Bomen Effect Analyse

Planbeoordeling

Goudenstein, Ede

P21758

ADVIES UITVOERING PLAN

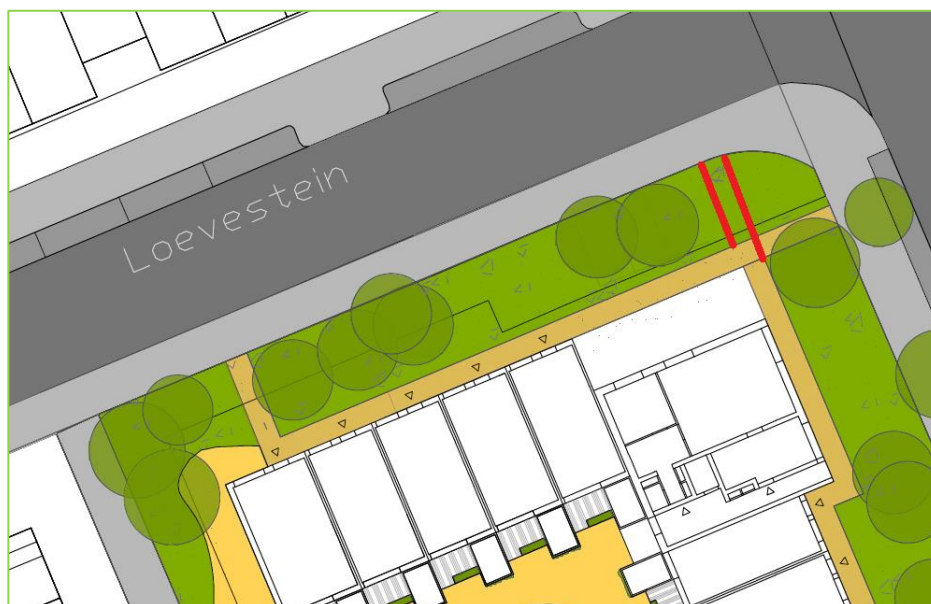
- Wij adviseren 7 bomen voorafgaand aan de werkzaamheden te verwijderen. Het gaat om bomen met een toekomstverwachting van minder dan 5 jaar.
- Boom 19 is de op één na grootste boom binnen het onderzoeksgebied en is daarmee en blikvanger. Tevens heeft deze boom één van de hoogste ecosysteemdiensten binnen het onderzoeksgebied. De boom heeft een onhoudbare projectinvloed. Dit is hoofdzakelijk het gevolg van het ver(der) uitsteken van het appartementengebouw, in noordoostelijke richting. Geadviseerd wordt om te onderzoeken of dit complex meer westelijk gebouwd kan worden, bij voorkeur in lijn met aangrenzende rijwoningen. Ook wordt geadviseerd om de verharding verder van de boom af te leggen. Zo kan deze boom gespaard blijven.

Hiernaast is het voorstel geïllustreerd in rood kader.
